Comune:
Ariano Irpino

Località "Mezzana Forte - Corsaro - Costa Vaccara"

**ADEGUAMENTO TECNICO DEL PROGETTO DELL'IMPIANTO EOLICO
AUTORIZZATO CON D.D. 34/2011, D.D. 368/2013, D.D. 114/2018 E
D.D. 115/2018 - 15 AEROGENERATORI**

**0.1 - RELAZIONE TECNICO DESCRITTIVA DELLA PROPOSTA DI ADEGUAMENTO
TECNICO**

Figura 23 – Cavidotto a servizio della torre WTG3: a sinistra la configurazione di impianto autorizzata, a destra la configurazione a seguito dell'adeguamento tecnico eseguito. Il tracciato del cavidotto è riportato in blu.

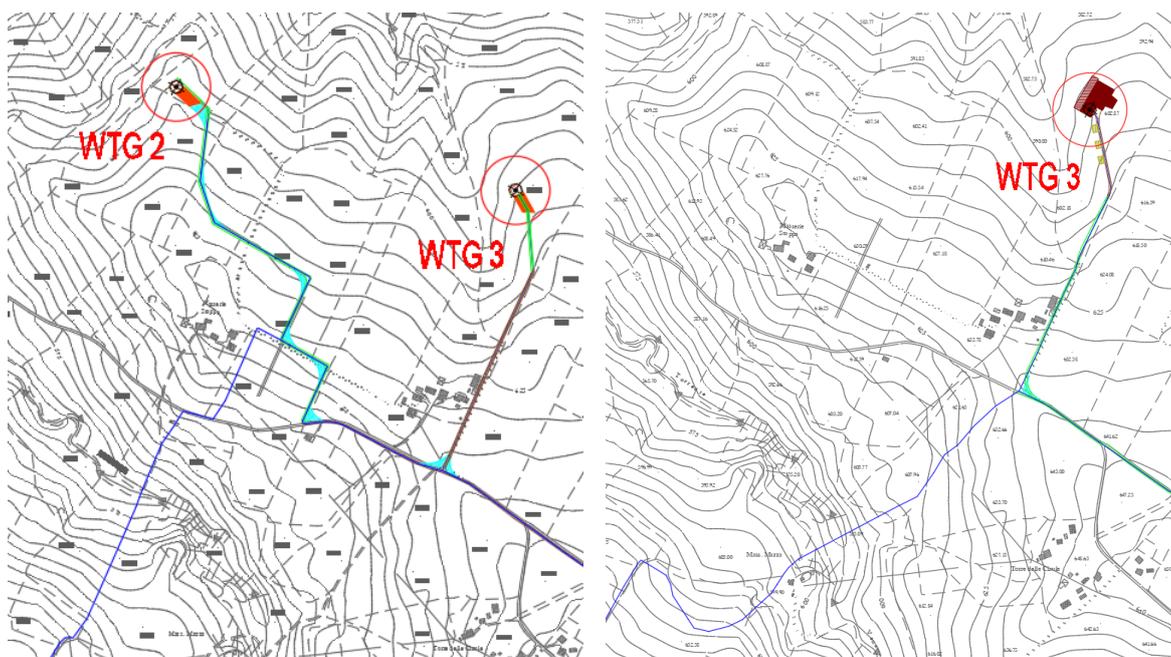
A seguito dell'eliminazione della WTG2 è stato ottimizzato il cavidotto di collegamento della WTG3 verso la stazione seguendo un nuovo tracciato che riduce lo sviluppo del cavidotto di circa 400 m. Il nuovo tracciato, così come nella configurazione autorizzata, continua ad attraversare il torrente Vena. L'attraversamento verrà eseguito in TOC, come da progetto autorizzato, ma in un punto più a monte, come evidente dal confronto che segue.

Figura 24 – Cavidotto in attraversamento della Masseria Montefalco: in blu in tracciato del cavidotto autorizzato – in rosso la proposta da adeguamento tecnico.

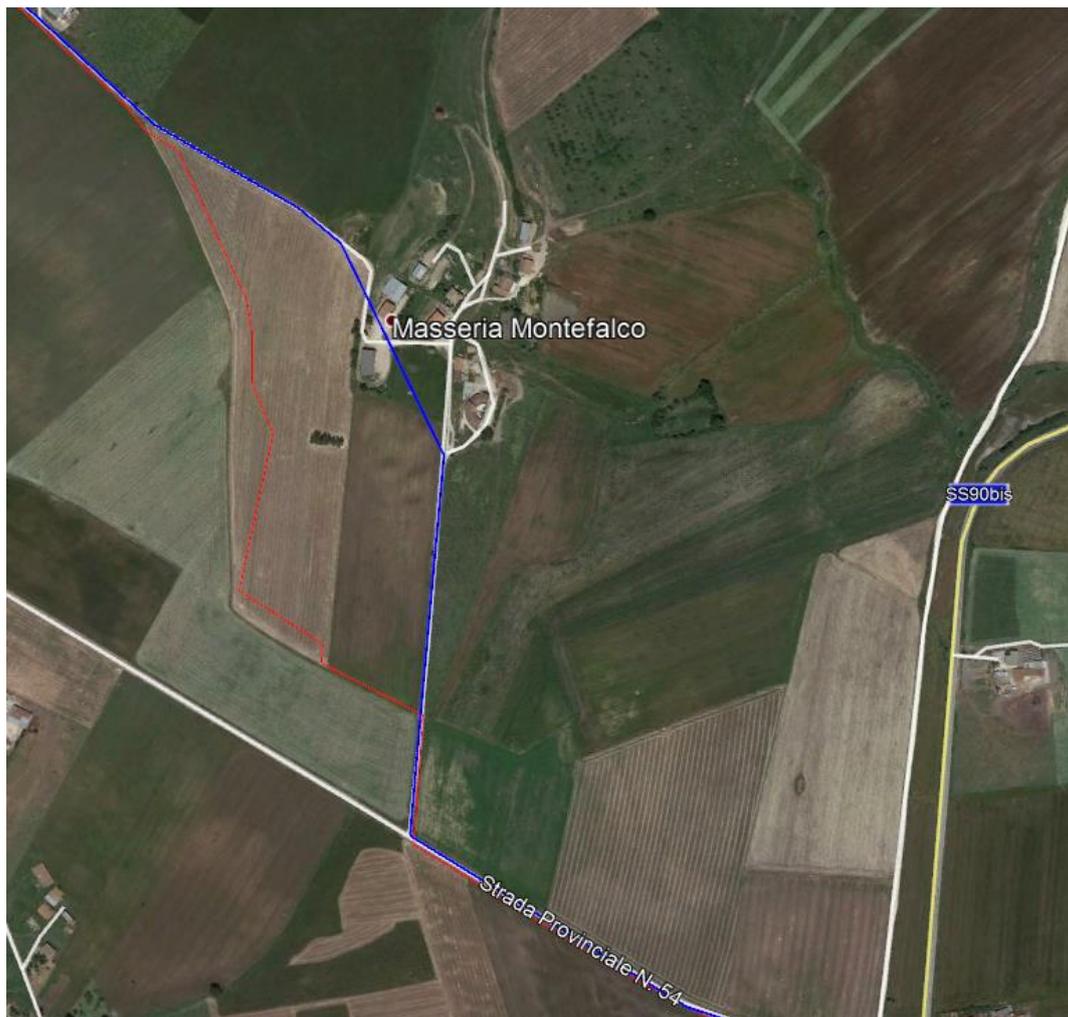
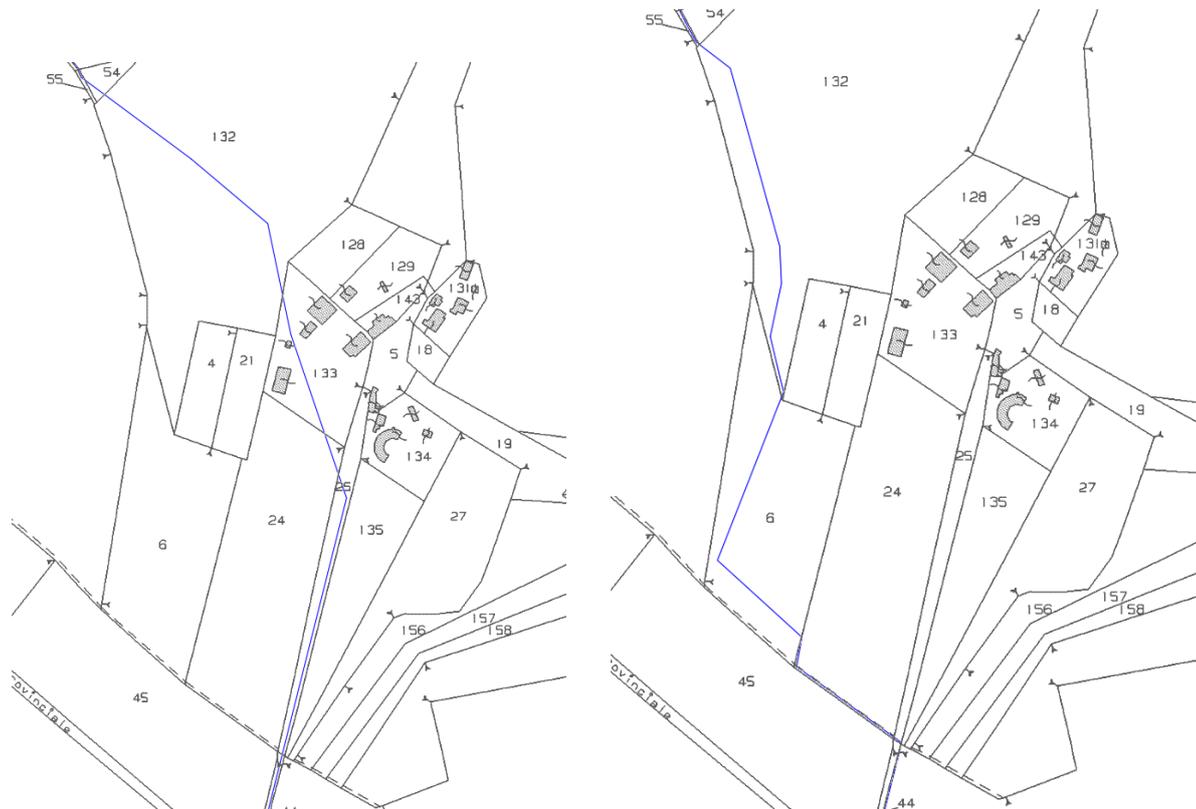
È stato ottimizzato il tratto del cavidotto che si stacca dalla SP n.54 per raccordarsi alla Strada Comunale “Gippone Castefranco”. Secondo il progetto autorizzato il cavidotto in esame attraversa il nucleo della Masseria Montefalco. L’adeguamento tecnico è stato sviluppato per andare incontro alle esigenze dei proprietari terrieri evitando l’attraversamento della Masseria e prevedendo la posa del cavidotto lungo i limiti catastali. In tal modo, oltre a non incidere sulla lunghezza complessiva del cablaggio, l’adeguamento tecnico allontana il cavidotto dai fabbricati e, quindi, riduce la potenziale esposizione di recettori ad effetti elettromagnetici che, in ogni caso, al piano campagna sono già molto contenuti.

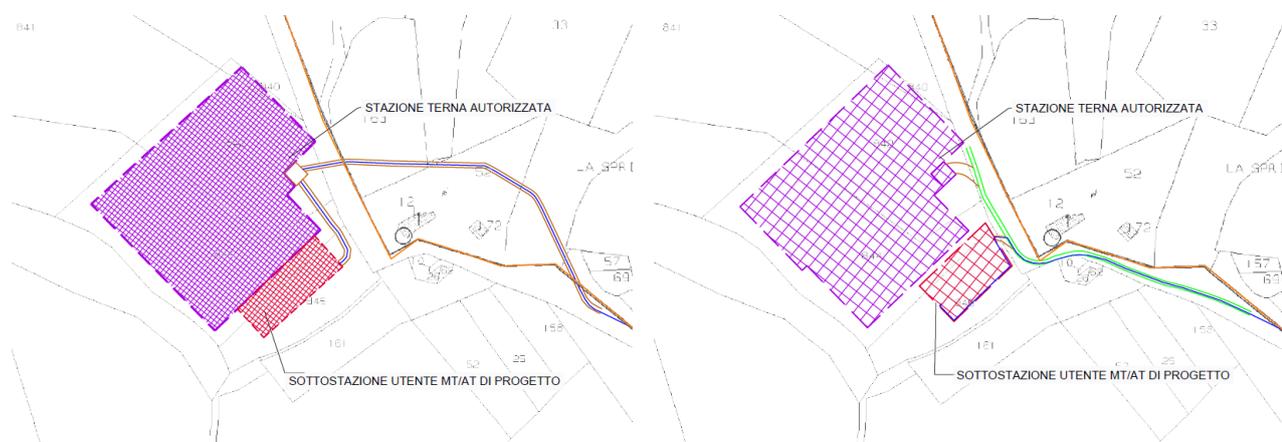
In considerazione del fatto che per l'accesso alla stazione si prevede di non realizzare la strada a nord della Masseria Sprinia, l'ultimo tratto del tracciato del cavidotto che da progetto autorizzato era previsto lungo la suddetta strada, verrà realizzato lungo la viabilità comunale.

Figura 28 – Layout stazione elettrica di utenza progetto di variante

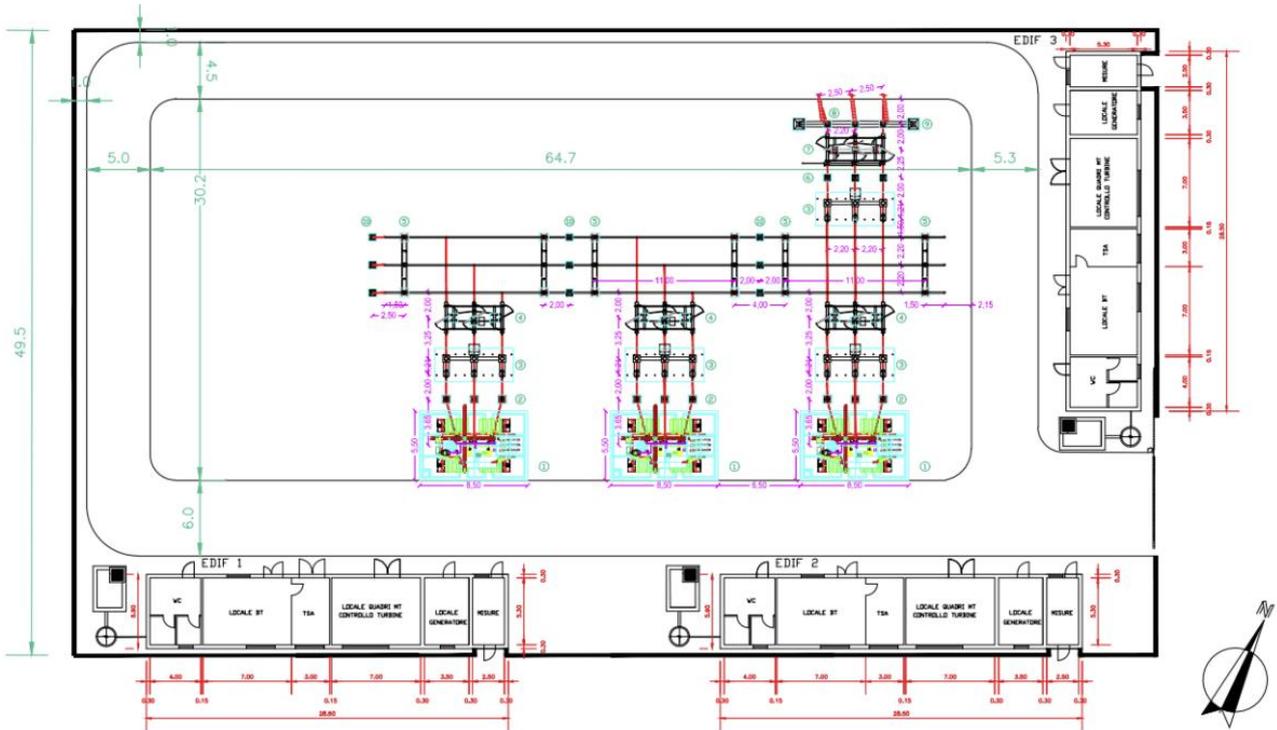
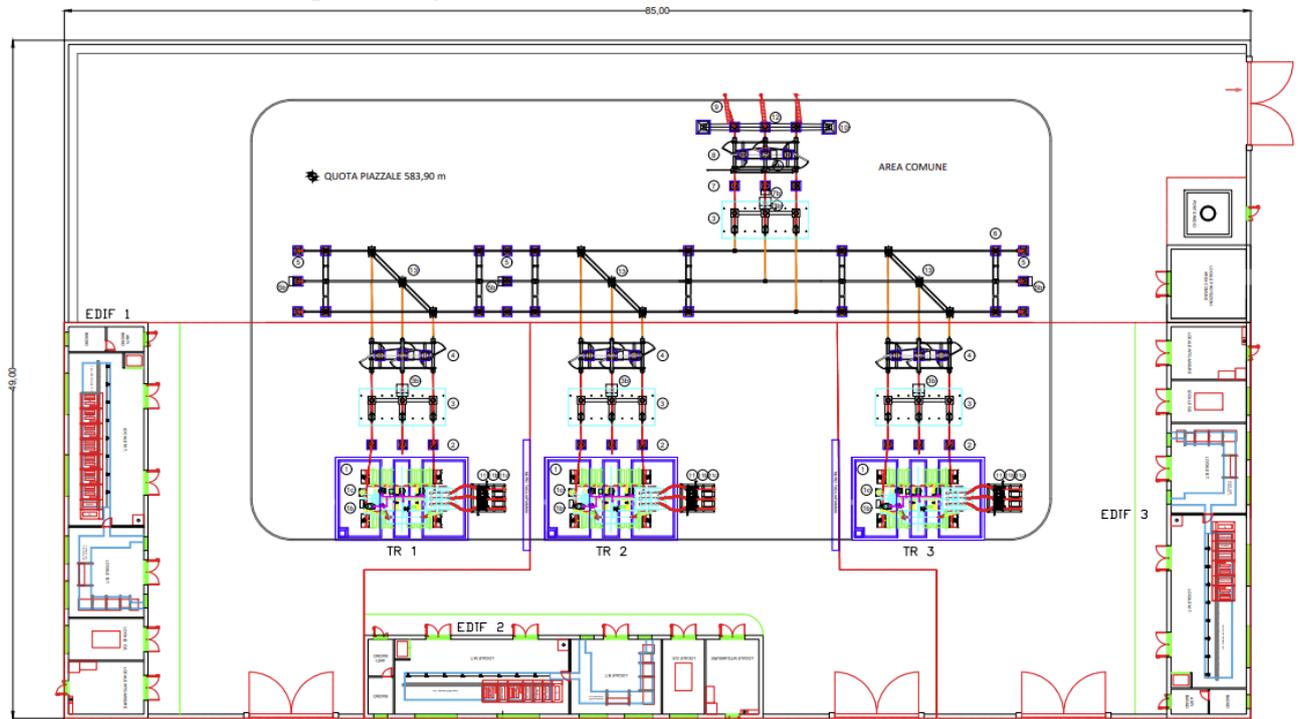
In aggiunta si prevede di apportare le seguenti modifiche interne alla stazione, condivise con lo stesso Gestore oltre che con le altre società che condividono "il condominio" e le opere di connessione, ciò al fine di ottimizzare le suddette opere:

- Suddivisione delle aree produttori e dell'area comune di interfaccia con TERNA;
- Realizzazione di accessi separati alle aree produttori ed all'area comune;
- Realizzazione di un nuovo passo sbarre per separare gli stalli produttore con lo stallo interfaccia con TERNA;
- Ricollocazione degli edifici di stazione e degli stalli trasformatore dei tre produttori.

Figura 29 - Realizzazione parziale stazione elettrica TERNA 150/380 kV Ariano Irpino

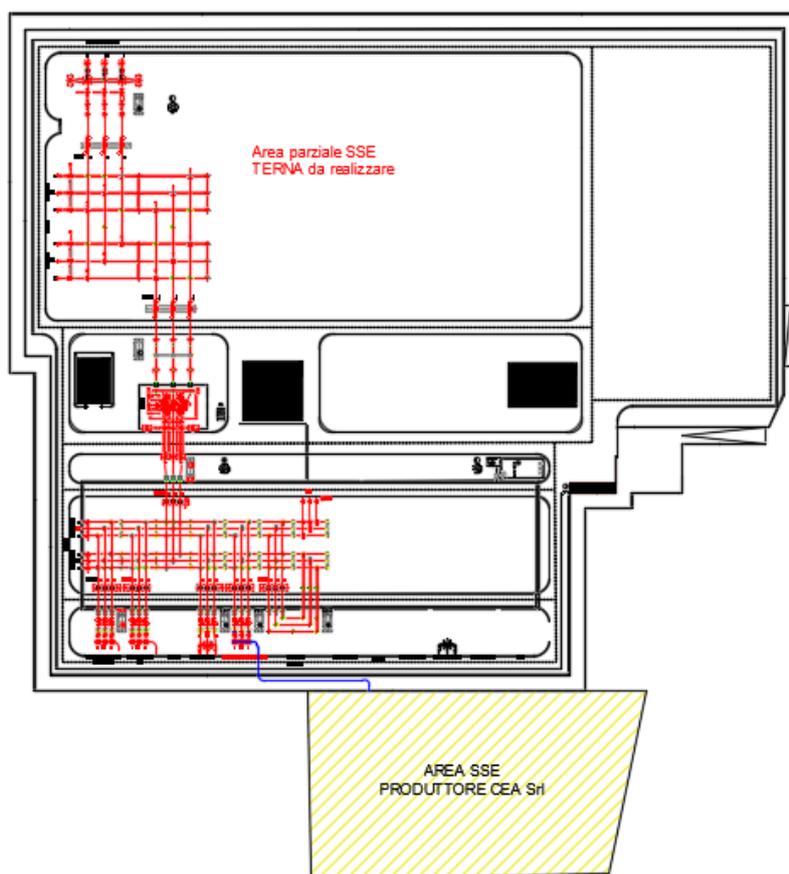
Pertanto, la società CEA S.r.l. al fine di consentire l'energizzazione del proprio impianto eolico nei tempi stabiliti dalla normativa vigente ha trasmesso a Terna S.p.A. la richiesta di connessione provvisoria alla rete AT, proponendo le seguenti due ipotesi:

- Costruzione parziale della stazione elettrica (Rif. Figura 29)
- Collegamento in antenna alla linea 150 kV "CP Ariano Irpino – Savignano RFI", ubicata lungo il percorso dei cavi di media tensione del parco eolico di CEA S.r.l. (Rif. Fig.30), mediante:
 - Realizzazione di uno stallo AT provvisorio sotto linea esistente a 150 kV;
 - Realizzazione di una stazione elettrica AT/MT provvisoria in prossimità della suddetta linea AT o in alternativa installazione di un cavo AT provvisorio all'interno della sezione di scavo del cavidotto MT proveniente dalla stazione elettrica di utenza di progetto.

Figura 31 – Inquadramento su cartografia del PUC di Ariano Irpino della configurazione di progetto in prossimità della WTG34 in fase di cantiere (a destra) ed in esercizio (a sinistra). La linea blu tratteggiata indica la fascia di rispetto fluviale (art.142 D.Lgs 42/2004).

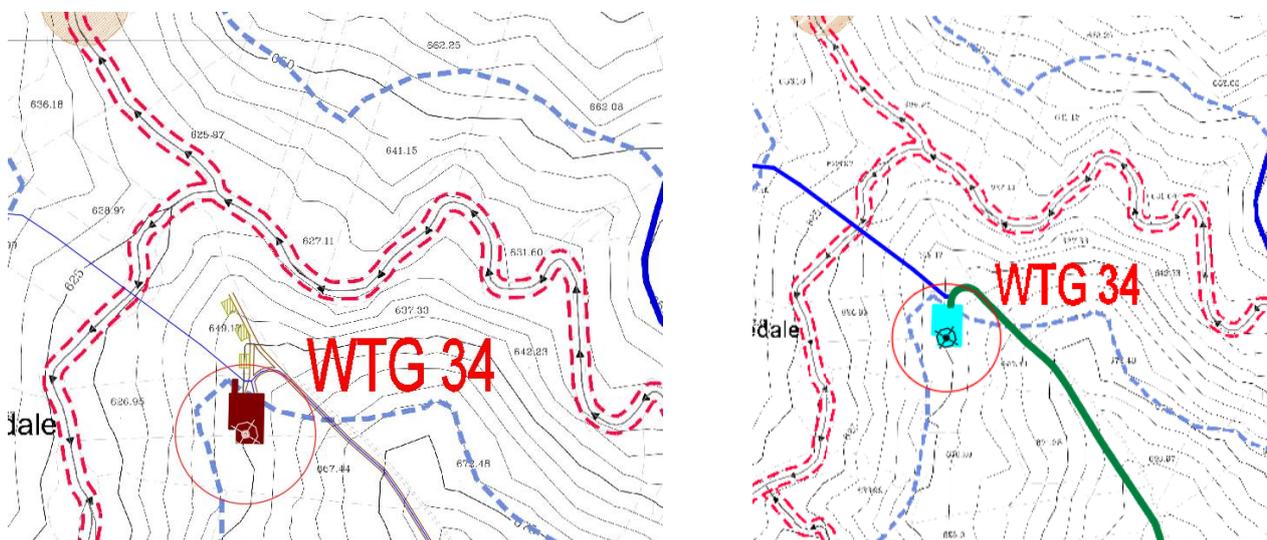
L'adeguamento tecnico proposto varia di soli 5 m la posizione della WTG34 per cui non si determinano nuove relazioni percettive rispetto al Torrente Cervaro. Per quanto riguarda la viabilità di accesso alla WTG34, l'adeguamento tecnico proposto riduce in modo rilevante l'incidenza degli interventi ricadenti nel vincolo paesaggistico rispetto al progetto autorizzato. Infatti, secondo il progetto autorizzato per raggiungere la posizione della turbina è prevista la realizzazione di una nuova strada in attraversamento sul torrente, per cui gli interventi oltre a ricadere nella fascia di rispetto fluviale interferiscono direttamente con il corso d'acqua. L'adeguamento tecnico prevede, invece, la realizzazione di una strada che collega la WTG34 con la WTG36 ricalcando una pista già usata per la conduzione dei fondi e mantenendo il tracciato stradale sulla linea di colmo del crinale evitando di intervenire nel fondo alveo e, quindi, evitando aree meno stabili. Al termine dei lavori di montaggio è prevista, inoltre, la dismissione di parte degli interventi di nuova viabilità, lasciando a regime solo il raccordo viario necessario per l'accesso alla turbina WTG34.
